改善箇所説明図

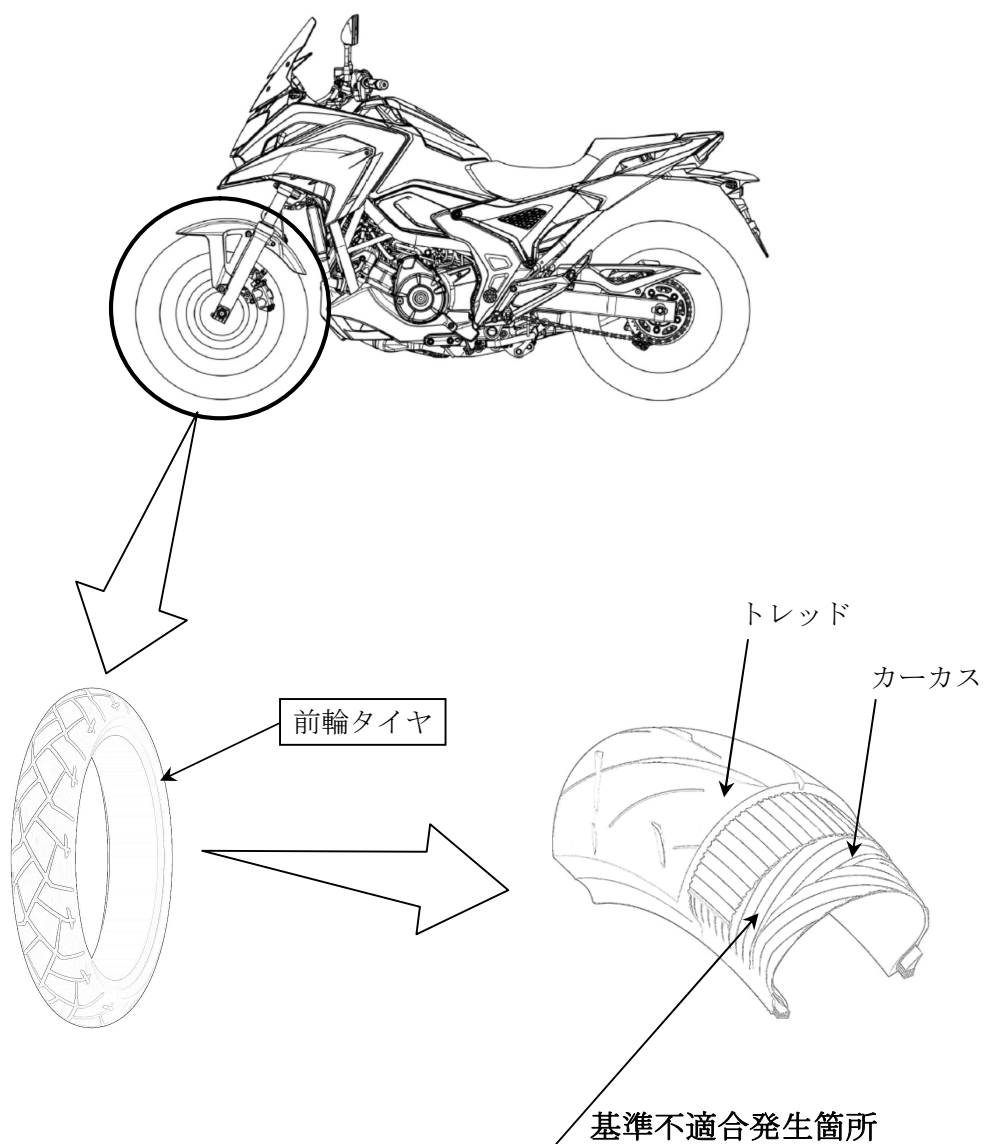
前輪タイヤの製造工程が不適切なため、タイヤ内部のカーカスが適正な角度で成形されていないものがある。そのため、高速走行等の高負荷の走行を続けると、カーカスに応力が集中し断線して、タイヤ内面に亀裂が生じ、タイヤトレッド部が変形して車体が振動し、走行安定性を損なうおそれがある。

全車両、前輪タイヤの製造メーカー及び製造週を確認し、該当する場合は良品と交換する。

識別：車台番号打刻部付近に赤色の識別ラベルを貼付する。
